febiEXAKT

Steuerkettensatz

febi Nr. 30607 und 30478

**VW | Škoda | Seat 1.2 12V-Motoren
(AZQ, BME, BZG, AWY, BMD, BBM)**

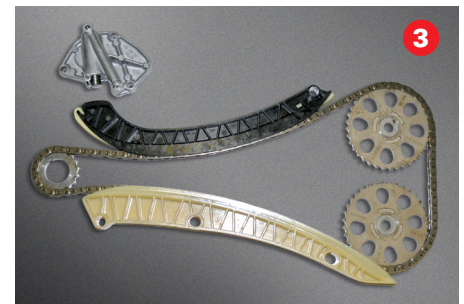
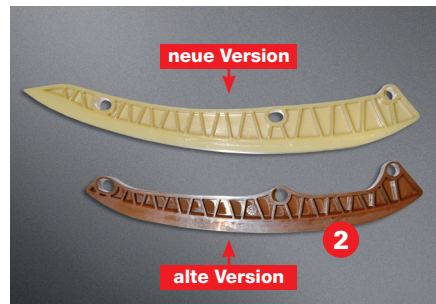
Die Steuerkette springt über, obwohl alle Komponenten sachgemäß montiert sind. Die überspringende Kette kann einen unrunder Motorlauf verursachen und bis zu einem Motorschaden führen.

Seitens des Fahrzeugherstellers wurde eine zu kurze Gleitschiene verbaut (siehe Bild 2). Das hat zur Folge, dass die Kette unter ungünstigen Belastungen, wie z.B. beim Startvorgang oder Abstellen des Motors, überspringen kann.

Die Gleitschiene wurde angepasst. Diese ist nun länger und gewährleistet folglich unter allen Bedingungen eine einwandfreie Führung der Kette und verhindert das Überspringen.
